## 高速4号東海線(山王JCT合流部)の車線運用を変更します

名古屋高速道路公社は、お客様に安全、安心、快適にご利用頂くため、高速4号東海線・山王JCT合流部において、車線運用を変更します。今回の変更により、山王JCT合流部直後における車線変更に伴う車両衝突事故の抑制を図ります。

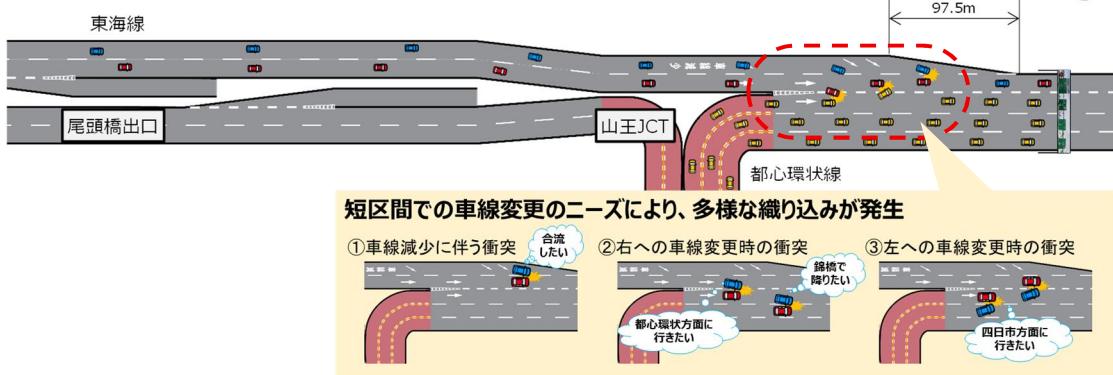
高速4号東海線・山王JCT合流部付近では、交通量が多く混雑した中で車線変更する車両が多いため、事故の危険性が高くなっています。こうした中で、スムーズな合流を促すため、通行帯が2車線から1車線に車線減少する開始位置を上流側(尾頭橋出口側)に変更するとともに、第2車線側から第1車線側に合流する車線運用に変更します。また、合流部付近にポストコーンを設置することで、合流部の混雑を抑え、車両衝突事故の危険を減らします。合流する際には、無理な割り込みをせず一定の速度を保ち、スムーズな車線変更をお願いします。
